Vysvětlení zadávací dokumentace č. 06

„Snížení spotřeby energií: Nemocnice Vyškov, SO.02 - D2+D3 Budova Lékárny a Radiodiagnostické oddělení“ (dále také zakázka).

VZD/06/17

Otázka č. 06/1

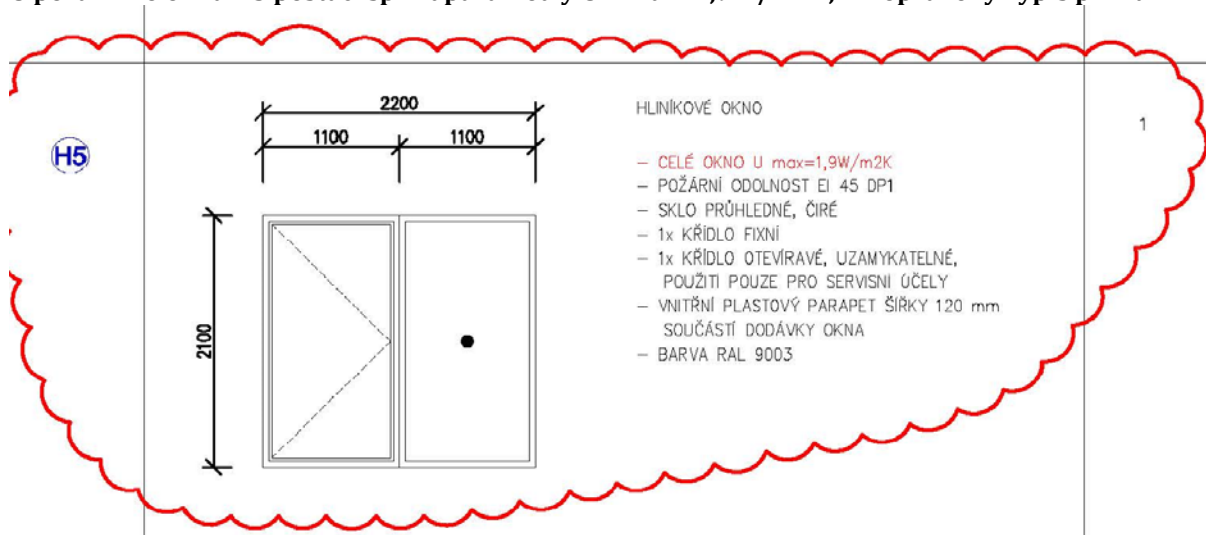
Žádáme o úpravu parametrů požárního okna H5, jelikož rozhodně není možné splnit požadavek $U_w=0,94$ a $U_f=0,9$. Provedli jsme odborný výpočet (viz obr. níže). Prosíme o vyjasnění daného problému.

Oblast	Plocha/Délka	U-hodnota
Profily (U_f) (zadání výrobce systému)	1.337 m ²	3,0 W/(m ² K)
Sklo (U_g)	3.283 m ²	1,1 W/(m ² K)
Spojení okrajů skla (P_{si})	10.944 m	0,093 W/(m K)
Celkem (U_w)	4.620 m²	1,9 W/(m²K)

Součet všech pozic (U_w)	4.620 m²	1,9 W/(m²K)
Součinitele prostupu tepla byly vypočítány pro okna podle EN ISO 10077-1:2006 + AC:2009. Pozor: U_w jádro V1.0

U požárního okna H5 postačí splnit parametry $U_w \max=1,9W/m^2K$, viz opravený výpis prvků.

Odpověď č. 06/2

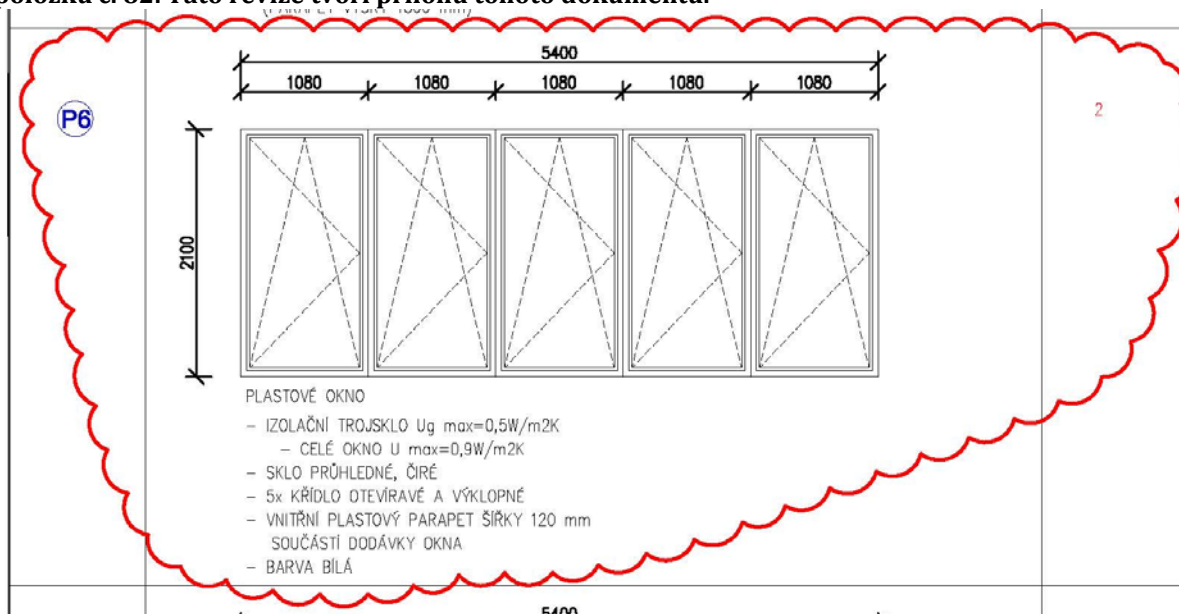
Ve výkazu výměr a ve výpisu plastových a hliníkových výrobků je uvedeno plastové okno P/6 ve třech kusech. Avšak dle námi provedeného výpočtu jsou pouze dva kusy zaznačeny ve výkresech projektové dokumentace. Prosíme o provedení úpravy ve výkazu výměr.

82	P/06	D + M plastové okno 2100/5400mm, kompletně dle výkresu SO.02_23	ks	3,00000		0,00
----	------	---	----	---------	--	------

Ano u položky 82, P/06 je chybně uveden počet kusů 3, správně je 2ks. Zadavatel provedl REVIZI soupisu prací s výkazem výměr označenou „REVIZE č. 2 ze dne 22.8.2017“ ve kterém upravil položku č. 82. Tato revize tvoří přílohu tohoto dokumentu.

Otázka č. 06/3

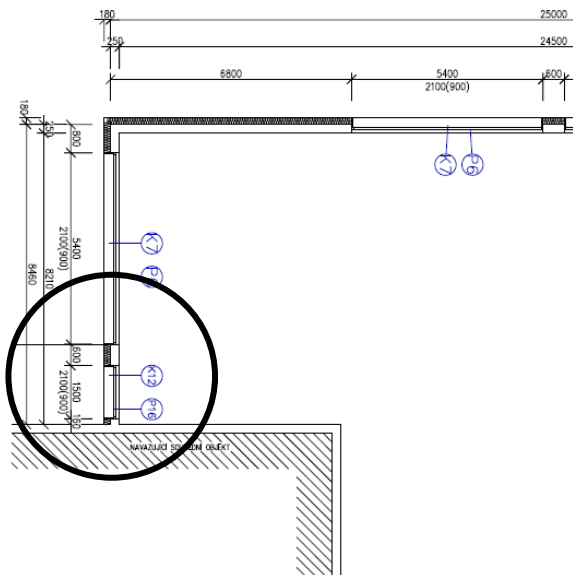
Ve výkresech je zaznačeno plastové okno P/16. Avšak dle výpisů prvků a výkazu výměr se s tímto oknem neuvažuje. Prosíme o provedení nápravy.

Ano u P/16 není uvedeno ve VV. Zadavatel provedl REVIZI soupisu prací s výkazem výměr označenou „REVIZE č. 2 ze dne 22.8.2017“ ve kterém uvedl předmětné okno pod pol. č. 93. Tato revize tvoří přílohu tohoto dokumentu.
